# 改善箇所説明図

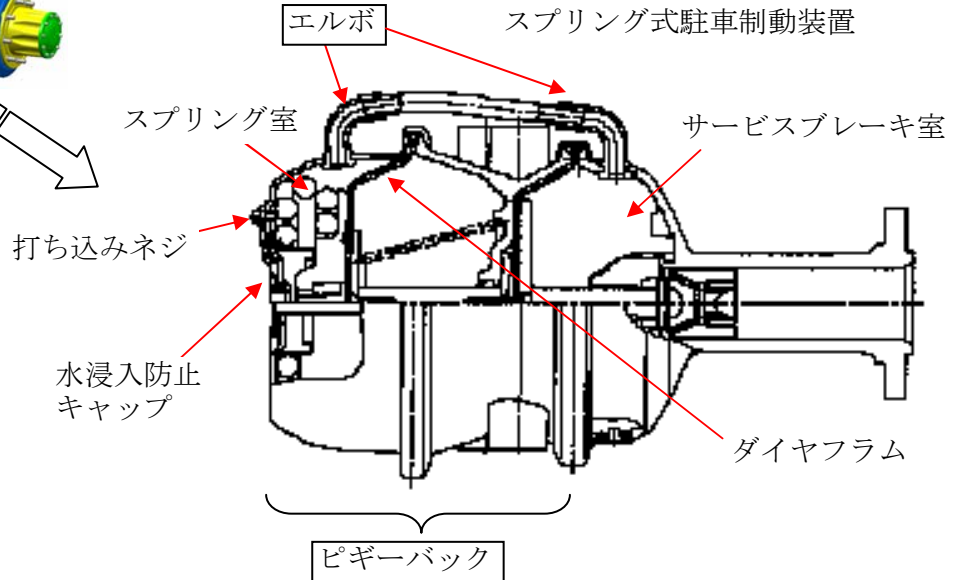
基準不適合箇所

- ① スプリング式駐車制動装置において、水浸入防止キャップを保持するネジの形状が不適切なため、スプリング室に水が浸入し、スプリングが錆びることがある。そのため、スプリングが折損し、ダイヤフラムが損傷してエアが漏れ、最悪の場合、走行中駐車ブレーキが作動するおそれがある。
- ② スプリング式駐車制動装置において、水浸入防止キャップを保持するネジの打ち込み作業が不適切なため、スプリング室に水が浸入し、スプリングが錆びることがある。そのため、スプリングが折損し、ダイヤフラムが損傷してエアが漏れ、最悪の場合、走行中駐車ブレーキが作動するおそれがある。
- ③ スプリング式駐車制動装置において、スプリング室とサービスブレーキ室とを連結する配管の一部（エルボ部）の材質が不適切なため、経時劣化により亀裂が発生し、スプリング室に水が浸入し、スプリングが錆びることがある。そのため、スプリングが折損し、ダイヤフラムが損傷してエアが漏れ、最悪の場合、走行中駐車ブレーキが作動するおそれがある。

**改善の内容：**全車両、駐車ブレーキチャンバの製造場所マークを確認し、該当するものは、  
 ①②ネジ部に接着剤を塗布する。なお、スプリング室内部に錆のあるものは、駐車ブレーキチャンバ（ピギーバック）を良品と交換する。  
 ③全車両、エルボ部を対策品と交換する。

識別：スプリング式駐車制動装置サービスブレーキ室付近に白色ペイントを塗布する。
